**REGULERINGSFORSLAG TIL
OFFENTLIG ETTERSYN**

Fagnotat

Vår referanse: PLAN-2022/20722-80
Saksbehandler: Ida Martine Løtvedt Kästel
Dato: 22.09.2025

**Forslag til detaljregulering – offentlig ettersyn
Ytrebygda, Gnr. 120, Bnr. 415, Folldalen arealplan-ID 71030000**

Figur 2. Snitt som viser byggehøyder ved oppstart i 2022 øverst, og foreslåtte byggehøyder i foreliggende planforslag til 1. gangs behandling nederst.

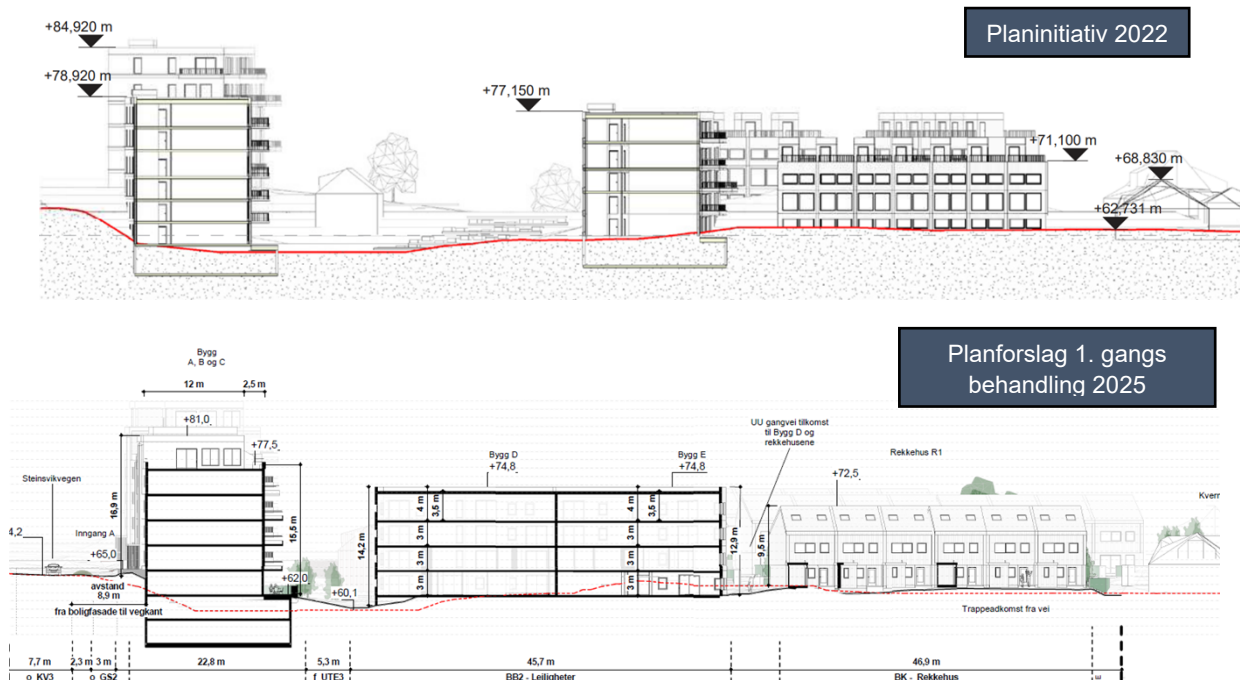
Et sentralt tema i plansaken har vært byggehøyder og utforming. Til oppstart vurderte PBE at byggehøydene vist i planinitiativet måtte reduseres. Det var et premiss til oppstart at plangrepet måtte bearbeides for å bedre tilpasses omkringliggende bebyggelse. Den nye bebyggelsen måtte hensynta forholdet til landskap, kulturverdier og tilpasses stedets karakter. Underveis i planprosessen har PBE i flere arbeidsmøter gitt tilbakemelding på at utnyttelsen er for høy, i prosessen frem mot innlevering har PBE akseptert at byggehøyder mot Steinsvikvegen overstiger våre anbefalinger. Det er gjort noen justeringer, men byggehøyder er tilsvarende det som ble presentert i planinitiativet til oppstart i 2022, se Figur 2. Under følger PBE sine vurderinger til bebyggelsen som foreslås.

Figur 3. Illustrasjon som viser foreslått blokkbebyggelse i felt BB1.

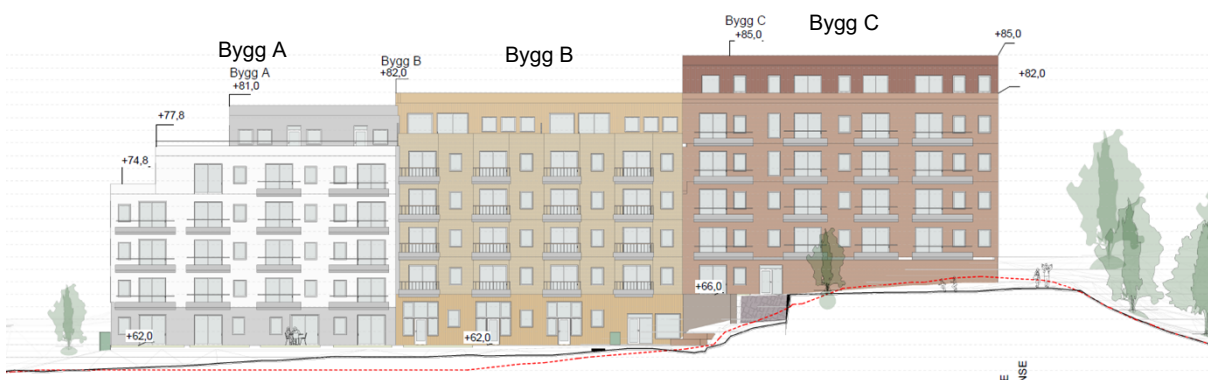
Felt BB1 er foreslått med en maks høyde på kote + 85,5 for den østlige del av bebyggelsen. Dette er tilsvarende som til oppstart. I vest trappes bygget ned, se Figur 3. Nedtrapping er sikret i plankart. Til oppstart anbefalte vi en reduksjon av byggehøyder, fra 6 til 4 etasjer. Gjennom planprosessen har vi åpnet for inntil 6 etasjer, med forutsetning om at det ble jobbet videre med arkitektoniske virkemidler for å redusere høydevirkningene. Bakgrunnen for vår vurdering er at området mot Steinsvikvegen tåler en større skala og byggehøydene vil ikke ha noe innvirkning på omgivelser eller solforhold til naboer. PBE vurderer at det er vist gode arkitektoniske grep mot Steinsvikvegen. Den øverste etasjen er inntrukket, og inngangspartier er tydelig markert i illustrasjoner. Dette bidrar til å gi byggene en menneskelig skala. Disse grepene er ikke sikret i plankart eller bestemmelser. Dette er viktige virkemidler for å redusere høydevirkning, og må derfor sikres i planforslaget til sluttbehandling. Til sluttbehandling må det også illustreres hvordan byggene faktisk vil fremstå mot Steinsvikvegen for bygg C. Her er det vist 5 synlige etasjer, men terrengbearbeiding er ikke sikret i plankart.

Fra planforslagets felles uteoppholdsareal (felt f_UTE) vil bebyggelsen oppleves som 5-7 etasjer. Høyden fra planert terreng til byggenes høyeste punkt er 23,5 meter. PBE vurderer volumet som massivt, og det er ikke gjort tilstrekkelige grep for å redusere høydevirkningen. Da PBE åpnet for at de foreslåtte byggehøydene kunne vurderes, var forutsetningen at det skulle arbeides videre med arkitektoniske virkemidler for å bryte ned skalaen, og en variasjon av utenpåhengte og helt eller delvis inntrukne balkonger. I planmaterialet er bebyggelsen imidlertid bare illustrert med utenpåhengte balkonger. En kombinasjon av utenpåhengte og helt eller delvis inntrukne balkonger vil være viktig for å skape et mer variert uttrykk på byggenes sørlige fasade. Reguleringsbestemmelsene i planforslaget sikrer at blokkene skal ha variasjon i balkongene for å gi liv til fasaden. PBE vurderer at intensjonen er god, men bestemmelsen må suppleres med at de fleste balkongene skal være helt eller delvis inntrukne. Det må videre sikres at toppetasje skal være inntrukket.

PBE vurderer at det også må jobbes videre med materialbruk i sokkeletasje, og terrengbearbeidelsen mellom bygg B og bygg C. Det anbefales bruk av skrånede terreng med beplantning og ikke murer slik planforslaget viser. Dette vil kunne redusere virkningen av bygg C som fremstår som 7 etasjer her. PBE ber forslagsstiller bearbeide dette og sikre terrengbehandlingen i planforslaget.

Figur 4. Oppriss som viser blokkbebyggelse i felt BB1 og nedtrapping av byggehøyder.

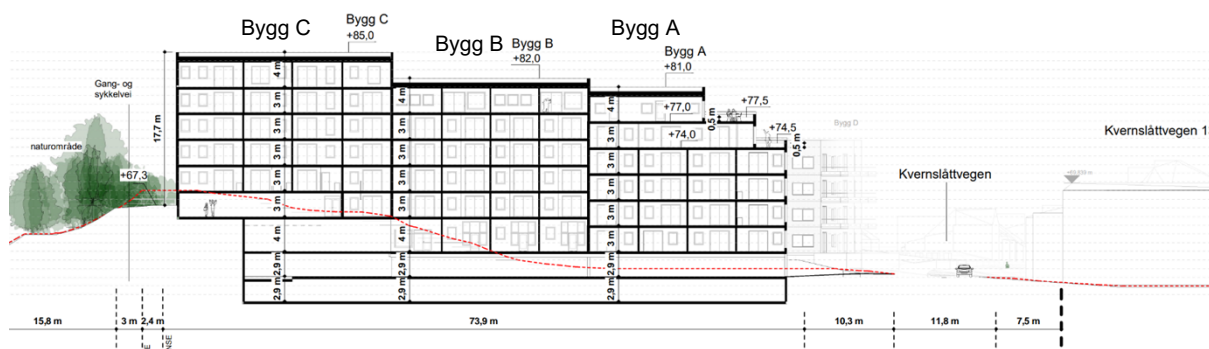
Bygg A og B er i snitt og oppriss datert 20.02.25 vist med 8,9 meters avstand mellom boligfasade og veikant. Bygg C er trukket noe lengre unna Steinsvikvegen, og er vist med 11,3 meter avstand mellom fasade og veikant. I arbeidsmøte 12.04.2023 ba PBE om at det ble etablert forhager eller beplantning mellom bebyggelse og vei for å skille mellom privat og offentlig areal. Det var i møtet enighet om dette, men PBE kan ikke se at dette er tilstrekkelig fulgt opp. I det videre arbeidet må det ses på om den romslige avstanden mellom byggene og veien gir mulighet for en større ambisjon for tilknyttingen mellom den fremtidige gaten og byggene enn det som er sikret i planforslaget. Det er sikret i reguleringsbestemmelsene at boenheter i første etasje skal ha direkte utgang til terreng og privat uteoppholdsareal, dette fremkommer ikke av illustrasjonene av bygg C.

Figur 6. Illustrasjon som viser skyggevirkningene mot Kvernslåttvegen. Blokkbebyggelse i felt BB2 er i illustrasjonene foreslått med en inntrukken 4. etasje. Rød ring illustrerer skyggevirkningen for Kvernslåttvegen 13.

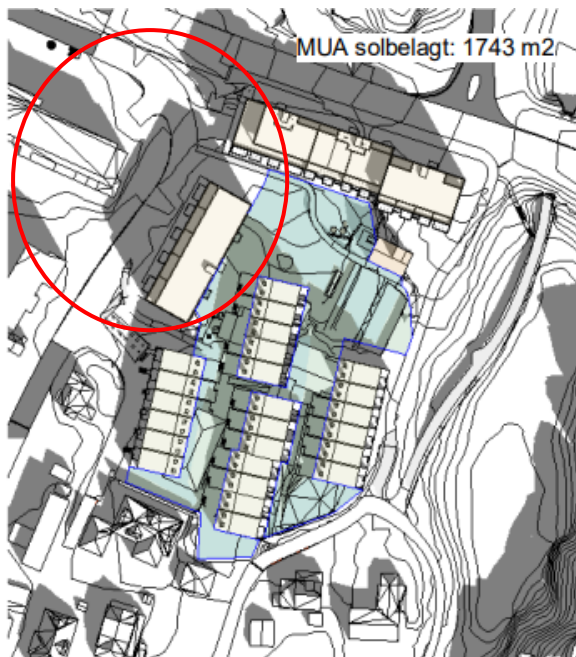
PBE har i arbeidsmøter bedt om at bebyggelse i felt BB2 må tilpasses høyden på nabobebyggelse i Kvernslåttvegen 13. PBE har tidligere anbefalt tre etasjer, men har vurdert at det kan aksepteres en inntrukket fjerde etasje. I planforslaget innlevert til førstegangsbehandling er det ikke lagt opp til en inntrukket fjerde etasje. Dette medfører at det blir mer skygge mot Kvernslåttvegen 13, og PBE kan ikke akseptere dette. Til sluttbehandling må det sikres en inntrukket fjerde etasje, alternativt må hele fjerde etasje tas ut av planforslaget. PBE er positiv til forskyvningen i bygningsmassen da dette gir bedre støyforhold og bryter opp bygget mer enn det som er vist i tidligere forslag. PBE ber om innspill i høringsfasen.

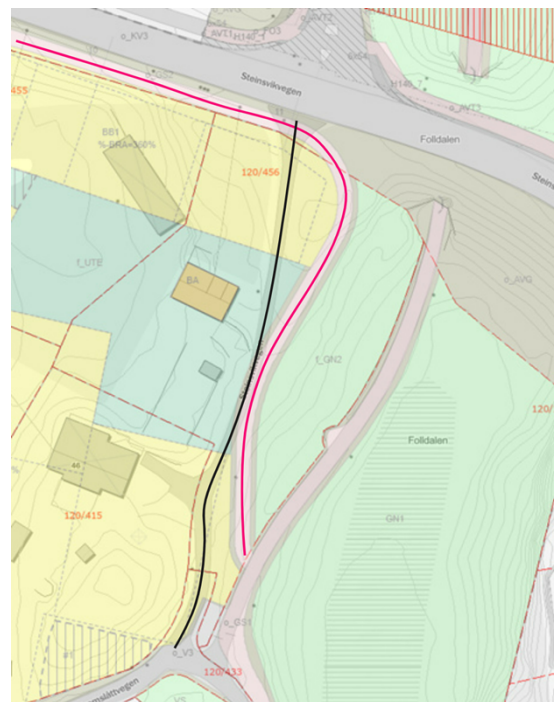
PBE stiller spørsmål til om det er sikret tilstrekkelig med uteoppholdsareal på bakkeplan som tilfredsstiller kvalitetskrav i KPA. I illustrasjonsplanen er det vist at det planlegges flere gangveger som del av utearealet, og dette kan bidra til en fragmentering av et større sammenhengende uteareal, særlig i uteområdene mellom bebyggelsen. I det videre arbeidet må det vurderes om det er behov for å frigjøre mer areal på bakkeplan for å sikre tilstrekkelig med uteoppholdsareal. Dette kan medføre at 1-2 enheter i midtre rekke i felt BK må utgå. PBE er positiv til at det skal etableres et vannspeil innenfor utearealet, men det må vurderes i videre planarbeid om vannspeilet kan få en bruksfunksjon. For eksempel integreres som en del av lekearealet ved at det etableres hoppesteiner eller lignende.

Figur 12. Beregnet høyeste støynivå ved fasade uavhengig av etasje. Illustrasjon hentet fra støyrapport datert 06.01.25

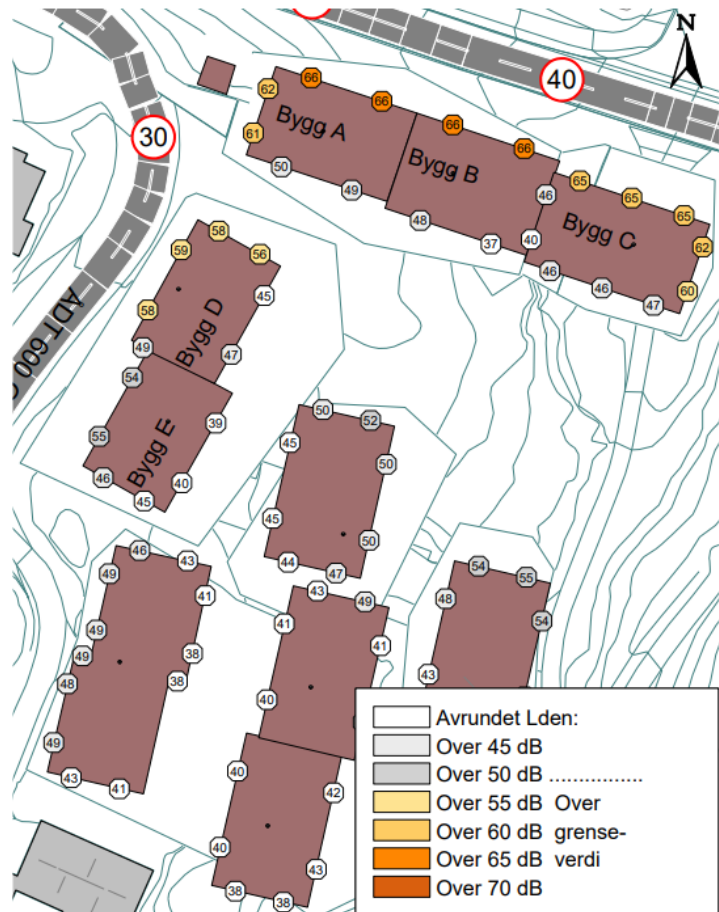
Nordre del av boligene i felt BB1 vil ligge i rød støysone. Ifølge støyrapporten vil støy på fasade overskride grenseverdien med 1 dB for bygg A og B. I reguleringsbestemmelsene åpnes det for at det tillates støy på fasade på inntil 68 dB på en fasade for felt BB1. Dette for å gi et handlingsrom ift. dagens støynivå i Steinsvikvegen med 50km/t. For bygg C vil støy på fasade for bygg C være 65 dB. Bygg A, B og C fungerer som en støyskjerm for resten av bebyggelsen, og plasseringen bidrar til å skape et stille uteområde i midten av planområdet. Støyrapporten påpeker at støynivået på fasaden kan reduseres til 65 dB ved å plassere byggene lenger mot sør. Dette vurderes imidlertid ikke som et godt grep da konsekvensene av dette vil være at uteområdet i sør må reduseres. Det argumenteres også med at økt areal mot veien vil ha mindre verdi enn det stille og solrike uteområdet i sør. PBE slutter seg til denne vurderingen.

For at tiltak i rød støysone skal tillates etter unntaket som bestemmelse § 22.2.3 i KPA2018 åpner for, må det sikres avbøtende tiltak. Reguleringsbestemmelsene sikrer at minimum halvparten av oppholdsrom og minst 1 soverom skal ha minst 1 vindu som kan åpnes mot stille side. PBE vurderer at det kan åpnes opp for boligformål i rød støysone ettersom det i planforslaget legges opp til stille felles uteområder. Som et ytterligere avbøtende tiltak bør det vurderes å sikre at innvendig gangareal blir lagt mot Steinsvikveien for felt BB1.

Deler av byggene langs Kvernslettvegen, omtalt som felt BB2 og Bygg D, ligger i gul støysone. I reguleringsbestemmelsene er det satt krav om at alle boenhetene i reguleringsplanen skal ha minst én fasade som vender mot stille side der støynivået ikke overstiger nedre grenseverdi for gul sone. For felt BB2 er det satt krav om at minimum 1

soverom skal ha minst 1 vindu som kan åpnes mot stille side. Bestemmelsen avviker fra KPA, som sier at tiltak i gul støysone fordrer at minimum halvparten av oppholdsrom og minst ett soverom skal ha 1 vindu som kan åpnes mot stille side. PBE ber om at bestemmelsen revideres i tråd med bestemmelse 22.2.a i KPA2018.

Figur 14. Resultat av klimanorm, med sammenlagt poengsum på 1 poeng.

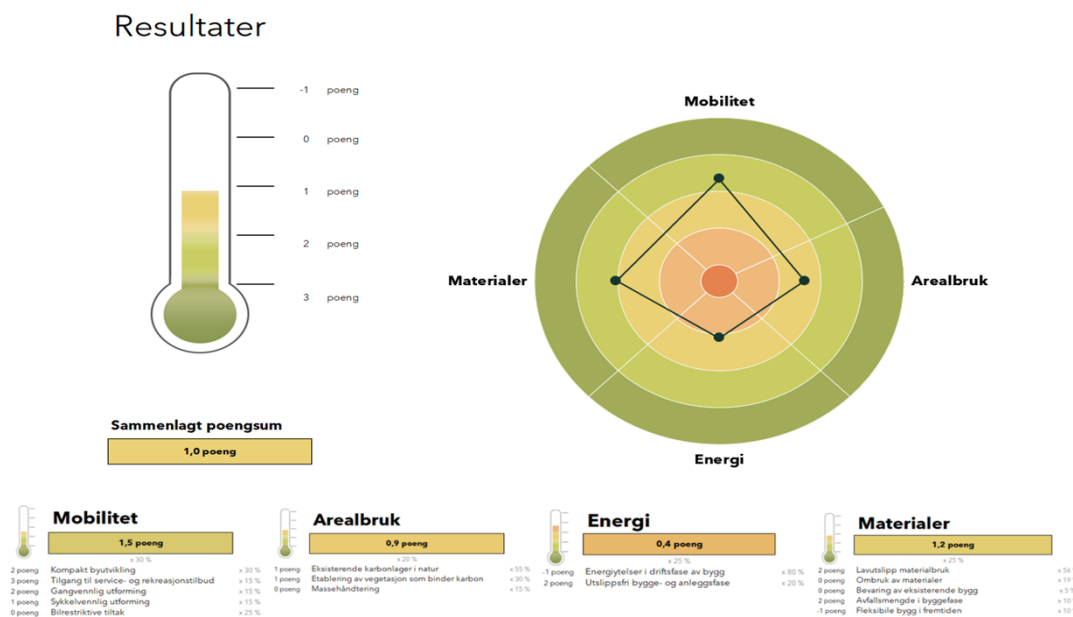
Det er gjort to uavhengige klimagassberegninger for blokkbebyggelsen og for rekkehusene datert 21.02.2025. Klimagassberegningene bekrefter at det foreslåtte plangrepet vil gi store utslipp. De største utslippene er knyttet til transport i drift (B8), energibruk i drift (B6) og i produktstadiet (A1-3). Rapporten oppfordrer til reduksjon i tidlig fase. PBE slutter seg til oppfordringen og anmoder om at det i det videre arbeidet jobbes med å redusere disse utslippene. PBE påpeker også at det i klimanormen oppgis 0,6 i parkeringsdekning, mens det i reguleringsbestemmelsene åpnes for en parkeringsdekning på 0,8. Dette må korrigeres før sluttbehandling.
